Commissione Tecnica di Verifica dell'Impatto Ambientale – VIA e VAS

Parere n. 1069 del 19 ottobre 2012

Progetto	Verifica di Assoggettabilità alla VIA SS 9 "VIA EMILIA" VARIANTE DI CASALPUSTERLENGO ED ELIMINAZIONE PASSAGGIO A LIVELLO SULLA SP 234
Proponente	ANAS S.p.A.

Intersezione SP 141 ridefinizione interferenze con i due rami della sp 141 a nord e a sud di zolfo.

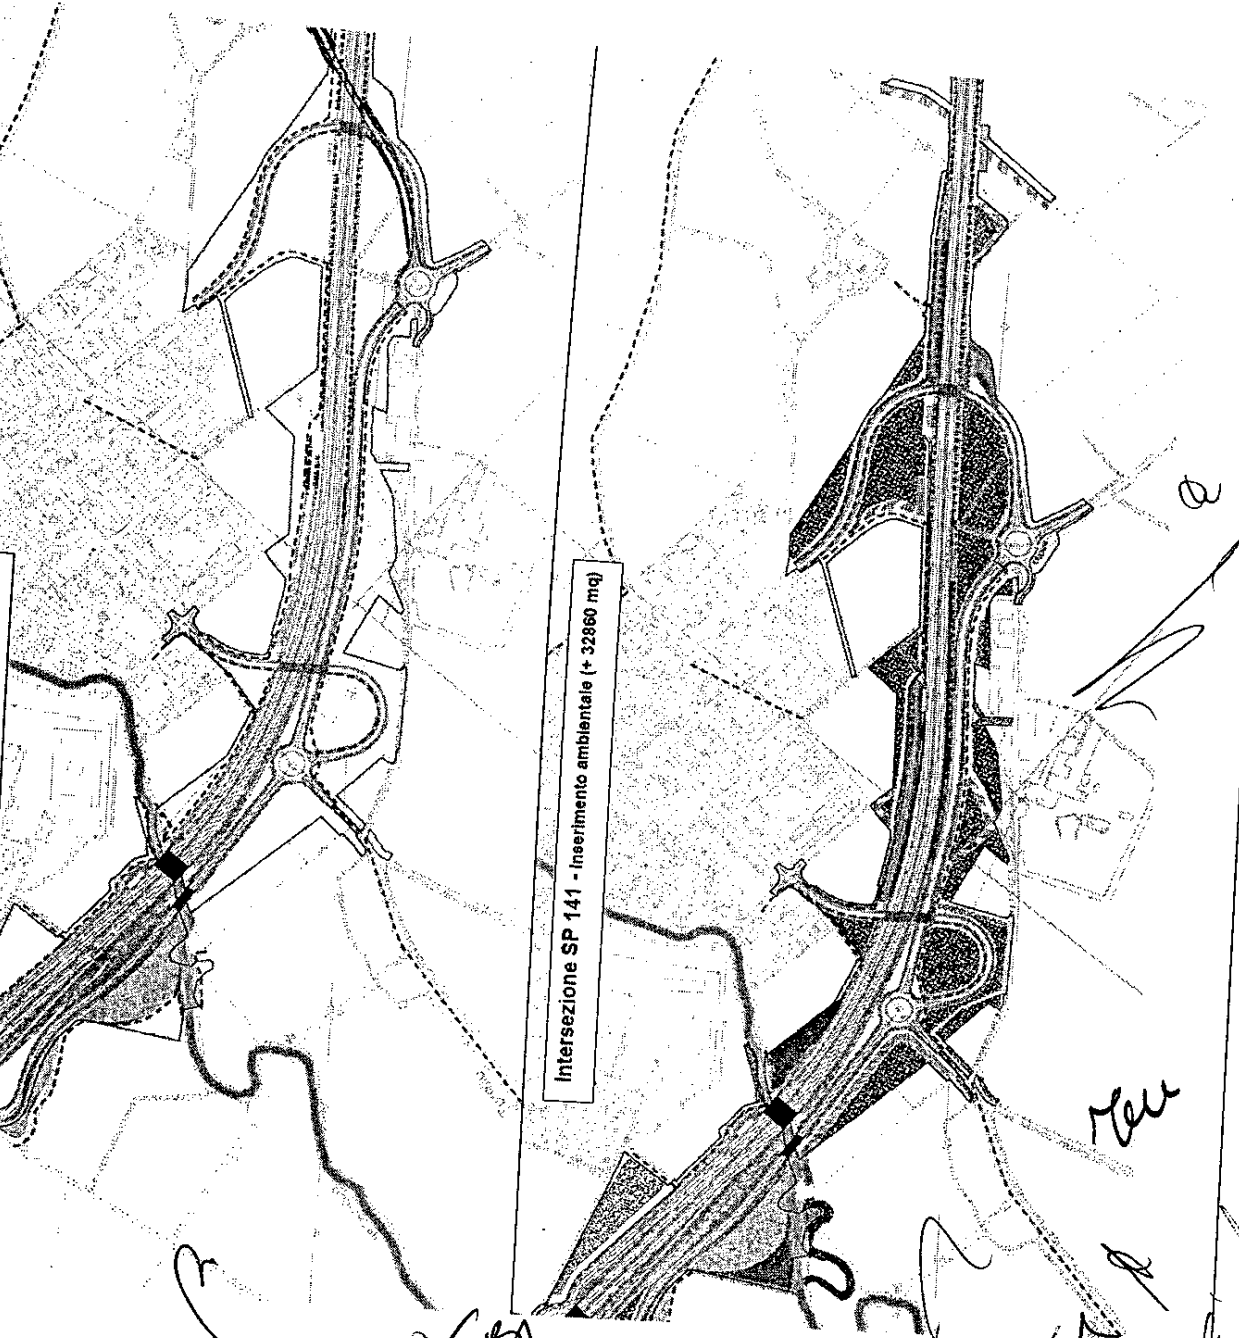
Le interferenze si collocano alle sezioni A65 ed A89. Il progetto originario prevedeva la realizzazione di due cavalcavia, le rampe dei quali, verificate con i recenti parametri di Legge, non risultavano realizzabili a causa della presenza di abitazioni in prossimità del rilevato stradale di progetto.

L'unica soluzione per consentire la realizzazione di tale tipologia di intersezione consisteva in un significativo allontanamento dell'asse stradale dall'abitato, scelta non proponibile per l'eccessivo consumo di suolo che avrebbe comportato.

Per queste ragioni è stata studiata una soluzione che prevedeva l'eliminazione dei due cavalcavia, sostituendoli funzionalmente con una bretella stradale di raccordo dei due rami della SP 141 che si spingeva fino alla rotatoria dello svincolo Casalpusterlengo nord, per consentire la connessione con la rete stradale ordinaria e l'abitato di Zorlesco.

In Conferenza di Servizi, la soluzione è stata ritenuta non adeguata dal Comune di Casalpusterlengo che, in seguito facendo proprie le richieste formulate dagli abitanti di Zorlesco, chiedeva la riattivazione dei collegamenti tra i due rami della SP 141 e l'abitato.

Il recepimento dell'osservazione, unitamente all'attenzione sollecitata dalla Provincia di Lodi in Conferenza di Servizi, per la permeabilità ciclabile dell'infrastruttura, ha orientato le modifiche progettuali che vengono illustrate con approfondimenti relativi ai due interventi in cui si articola la risoluzione dell'interferenza di che trattasi.

a. REALIZZAZIONE DI UN SOTTOPASSO CON PISTA CICLABILE AFFIANCATA LUNGO LA SP 141 IN DIREZIONE BREMBIO (SEZ A68 - KM 1+576.13).

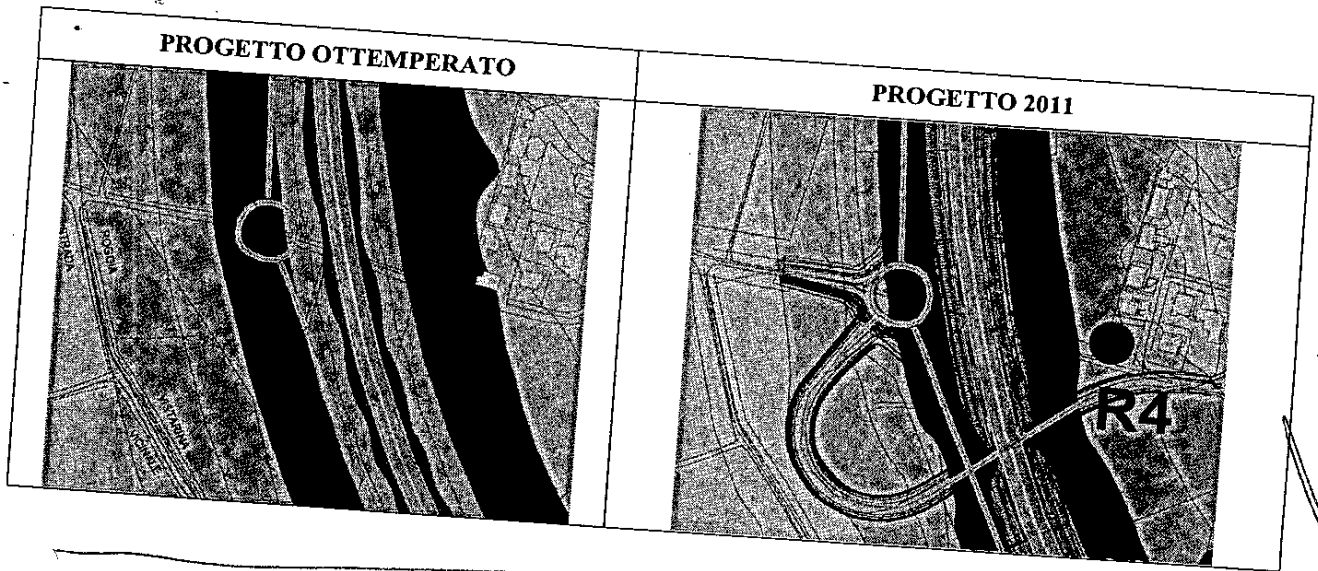
Sulla base dell'andamento planimetrico del progetto ottemperato è stato introdotto un raccordo stradale che si attesta sulla rotonda prevista alla sezione A64 e, mediante un sottopasso, garantisce la continuità della SP 141, dall'abitato di Zorlesco verso Brembio.

Il raccordo è fiancheggiato da una pista ciclabile complanare che garantisce la permeabilità ciclabile.

Per esigenze di pendenza delle rampe il raccordo presenta sviluppo curvilineo.

La nuova soluzione proposta rappresenta un positivo piano di razionalizzazione ed efficientizzazione dell'interferenza in quanto posiziona lo svincolo in un'area concordata ed auspicata dagli Enti territoriali direttamente interessati dal tratto stradale, raggiungendo tutti gli obiettivi prefissati.

b. RIDEFINIZIONE DELL'ATTRAVERSAMENTO IN SOTTOPASSO LUNGO LA STRADA VICINALE DI CASCINA BORASCA (SEZ A96 - KM 2+319.73), PER LA CONTINUITÀ DELLA SP 141 IN DIREZIONE SOMAGLIA, CON PISTA CICLABILE AFFIANCATA

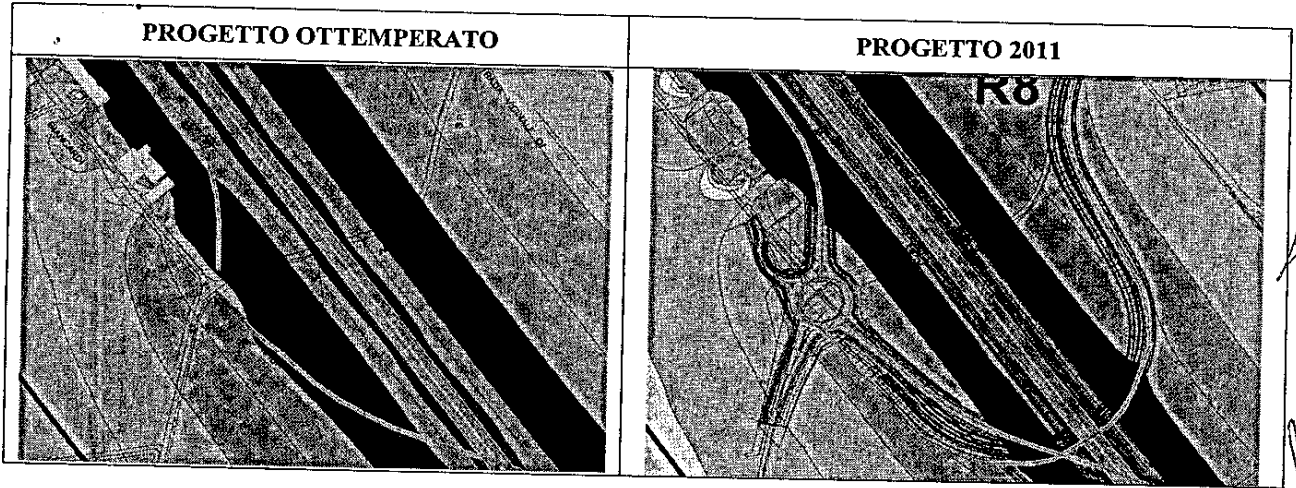
Sulla base dell'andamento planimetrico è stato introdotto un raccordo stradale che si attesta sulla rotonda prevista in prossimità della sezione A88 che, mediante un sottopasso, garantisce la continuità della SP 141 dall'abitato di Zorlesco verso Somaglia.

Il raccordo è fiancheggiato da una pista ciclabile complanare che garantisce la permeabilità ciclabile. Per esigenze di pendenza delle rampe il raccordo presenta sviluppo curvilineo.

L'opera sostituisce il raccordo stradale e relativo sottopasso previsto dal progetto ottemperato per l'accesso a Cascina San Nazario, accesso che è comunque garantito indirettamente dalle soluzioni qui descritte.

La nuova soluzione proposta rappresenta un positivo piano di razionalizzazione ed efficientizzazione dell'interferenza in quanto posiziona lo svincolo in un'area concordata ed auspicata dagli Enti territoriali direttamente interessati dal tratto stradale, raggiungendo tutti gli obiettivi prefissati.

Intersezione SP 142 - Profilo di Confronto - stazione ingiallo nero - 480m+100m

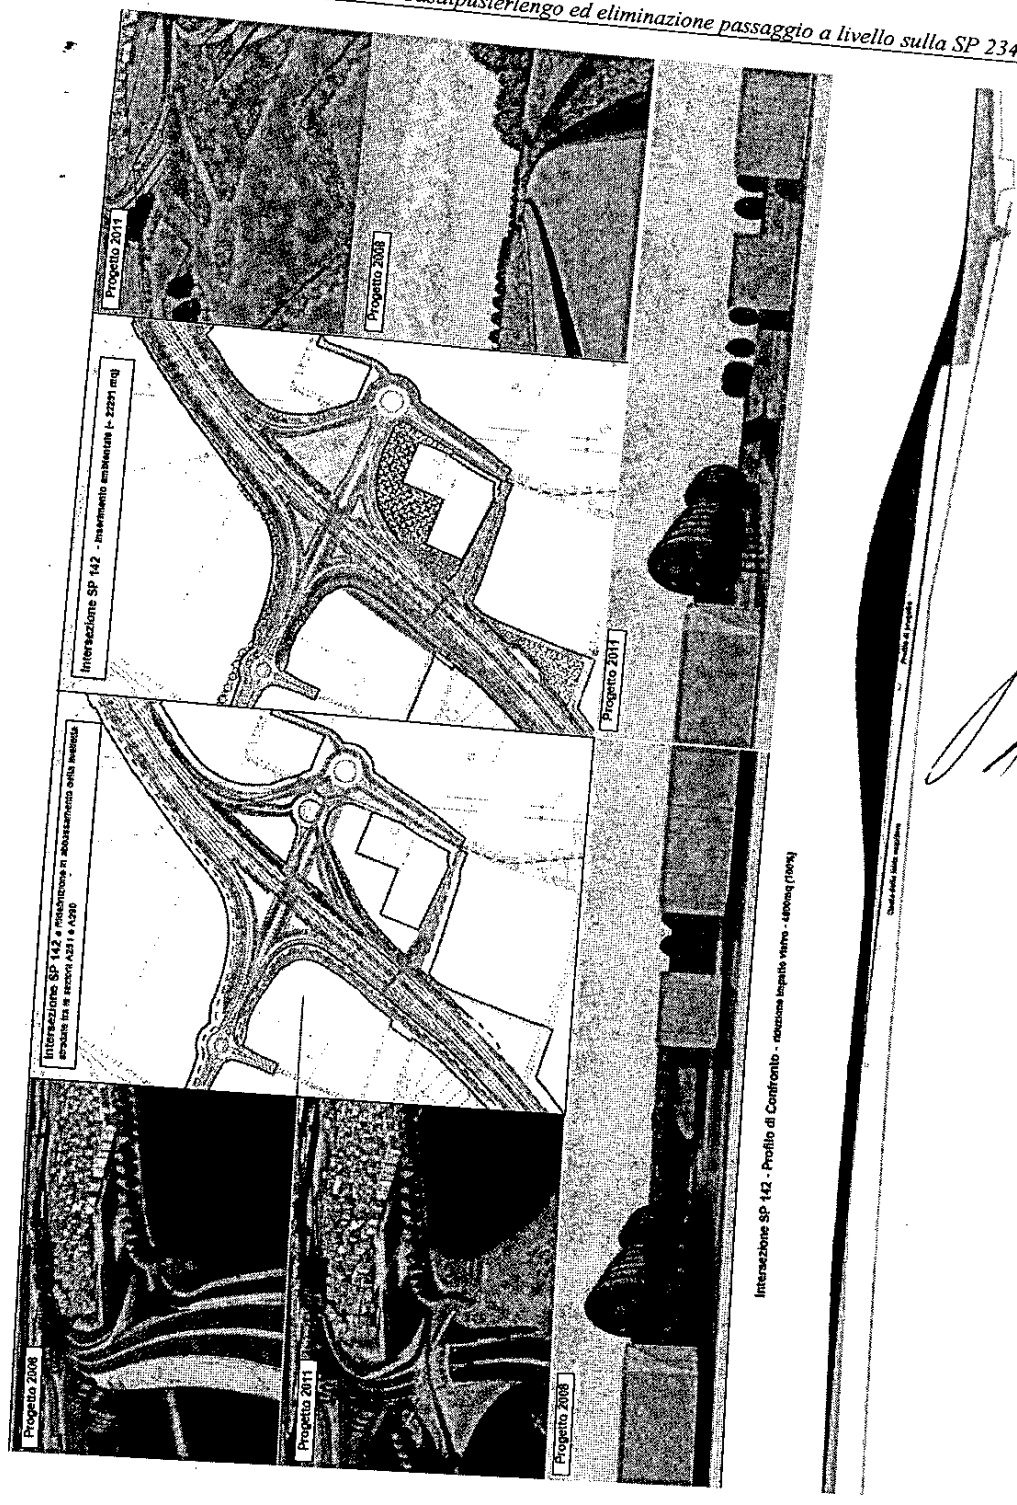
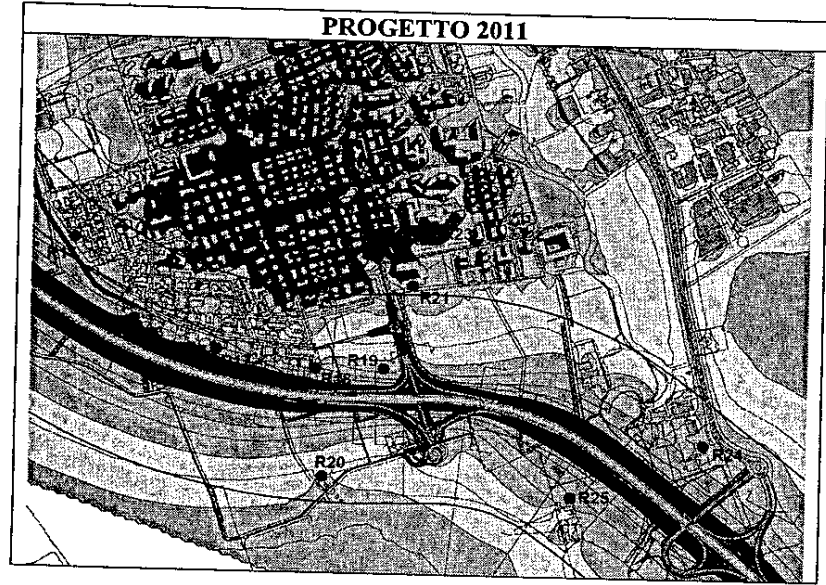
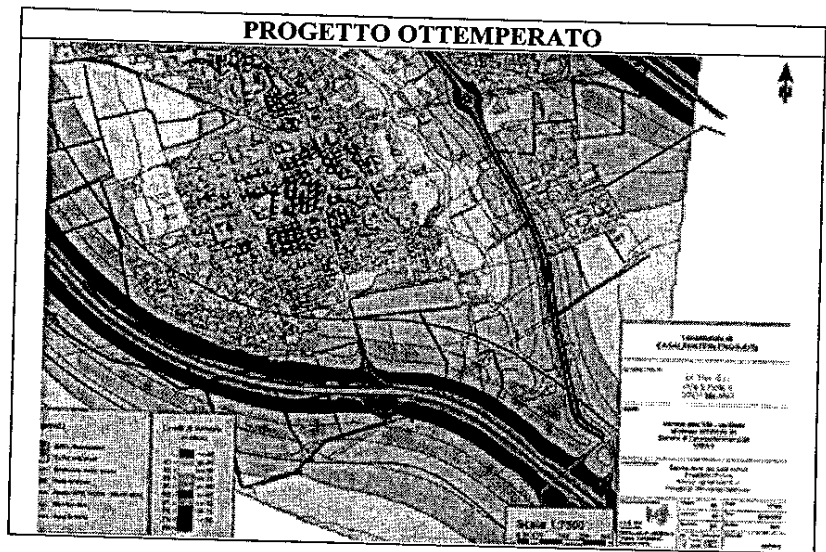
Il progetto originario prevedeva una soluzione con rotatoria a due livelli sopraelevata, con l'asse principale che correva a quota costante in prossimità del piano campagna, mentre tutta l'intersezione (rotatoria e rampe di svincolo) veniva realizzata in rilevato, producendo un notevole impatto, aggravato dalla prossimità dell'ospedale.

Successivamente è stata valutata l'eliminazione di tale rilevato con la realizzazione di un sovrappasso dell'asse principale. Tuttavia per effetto degli spazi limitati per la realizzazione delle rampe, il sottopasso della SP 142 non poteva spingersi in profondità e quindi l'impatto risultava ancora molto elevato, in particolare per le difficoltà di mitigazione acustica dell'ospedale di Casalpusterlengo e delle aree contigue a destinazione residenziale.

Lo studio di impatto acustico aveva già rilevato tale criticità ma aveva altresì evidenziato che per farvi fronte sarebbe stato necessario realizzare pannellature fonomitiganti con dimensioni tali da amplificare notevolmente l'impatto sulla componente paesaggio, già rilevante, del rilevato stradale.

In tal senso la prescrizione b del DEC VIA 2003 non veniva ritenuta ottemperata.

È stata, quindi, studiata una soluzione con ridefinizione della quota del piano stradale in trincea dalla sez A 218 alla sez A 251 (- 1,5 m) e dalla sez A 251 alla sez A 290 (- 2.4 m) grazie alla quale l'asse principale corre al di sotto del piano campagna, consentendo così l'attraversamento del SP 142 in sovrappasso con un lieve rilievo, pensato proprio in relazione all'ottimizzazione delle soluzioni di inserimento paesaggistico.

La nuova soluzione proposta rappresenta un positivo piano di razionalizzazione ed efficientizzazione dell'intersezione in quanto ridefinisce la soluzione di svincolo secondo uno schema concordato ed auspicato dagli Enti territoriali direttamente interessati dal tratto stradale, raggiungendo tutti gli obiettivi prefissati. Grazie agli interventi di permeabilità ciclabile, introduce un valore di arricchimento funzionale con interventi infrastrutturali che non producono impatto ma che contribuiscono a valorizzare il territorio. La variante quindi presenta, impatti nulli, trascurabili o sensibili miglioramenti, rispetto alla soluzione prevista nel progetto originario.
